改善箇所説明図

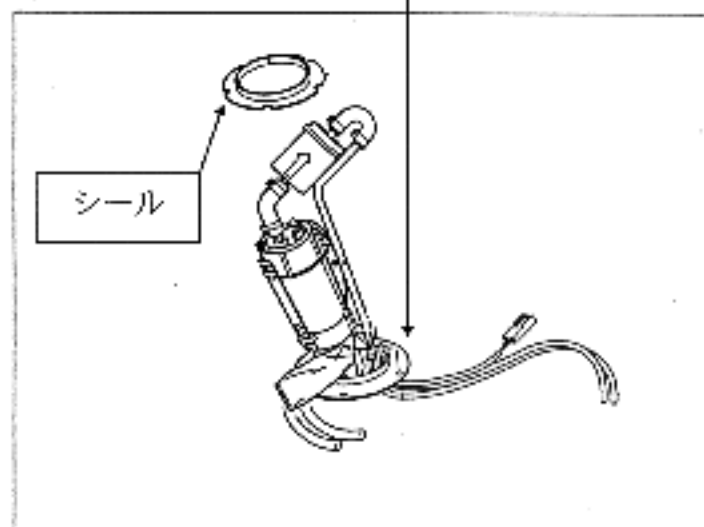
基準不適合箇所

燃料タンク内の燃料ポンプと燃料タンクの密閉性が不足しているため、そのままの状態で使用を続けると、最悪の場合、燃料が漏れるおそれがある。

改善の内容

全車両、当該部位の密閉用シールを対策品と交換する。

改善前	
改善後
